Area Ex Fonderia Camplone – Pescara
Piano di Indagine Integrativa Maggio 2019
Revisione a seguito del parere di ARTA

Titolo	Area Ex Fonderia Camplone – Pescara - Piano di Indagine Integrativa Maggio 2019 - Revisione a seguito del parere di ARTA
Cliente	Immobiliare Cielo Alto Srl, Immobiliare Iniziative Srl
Responsabile	Dr. Christian Nielsen 
Autore/i	Dr. Christian Nielsen, Ing. Laura Ledda 
Numero di progetto	1249033
Numero di pagine	21
Data	Maggio 2019

OSSERVAZIONI/PRECISAZIONI

al documento in bozza “Piano di Indagine Integrativa Maggio 2019 -Revisione a seguito del parere di ARTA” redatto dalla ditta TAUW

Fig. 9: Protocollo operativo di campionamento

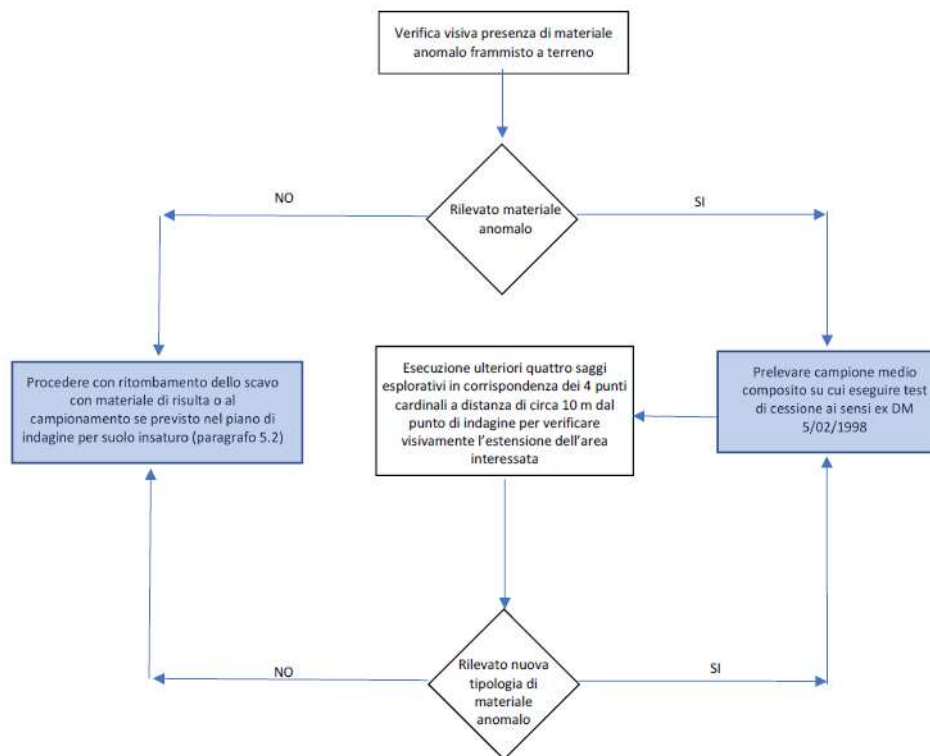
Durante l'esecuzione degli scavi si ritiene che si debbano distinguere le modalità operative da attuare in base alla matrice rinvenuta:

- Se **TERRENO** : effettuare campionamento secondo la norma UNICHIM effettuando prima del confezionamento del campione di laboratorio un'operazione di omogeneizzazione e setacciatura con setaccio a maglie da 2 cm, per eliminare la frazione grossolana. In caso di terreni argillosi, torbosi o limosi, caratterizzati da eccessiva plasticità, e/o dove non sia possibile effettuare una setacciatura, i residui litologici grossolani saranno scartati manualmente.
- Se **MATERIALI DI RIPORTO** [la cui presenza come si è visto è diffusa presso il sito in esame] : si prevede di osservare in fase di campionamento quanto previsto dalle norme ritenute applicabili.
In particolare, l'articolo 3 comma 2 del Decreto Legge 25 gennaio 2012, n. 2, convertito con modificazioni dalla Legge n. 28 del 24 marzo 2012 cita:

- al paragrafo 16.7 di effettuare una riduzione granulometrica sotto a 4 mm con mulino specifico
- al paragrafo 14.11 di effettuare una riduzione dimensionale mediante un separatore meccanico (es. separatore a rotazione) .

Tali operazioni sono ritenute fondamentali al fine di ottenere un campione quanto più possibile omogeneo da “materiali granulari” .

- se **RIFIUTO** :
 - o campionamento secondo la norma UNI 10802;
 - o caratterizzazione e classificazione;
 - o rimozione e allontanamento presso impianti autorizzati.
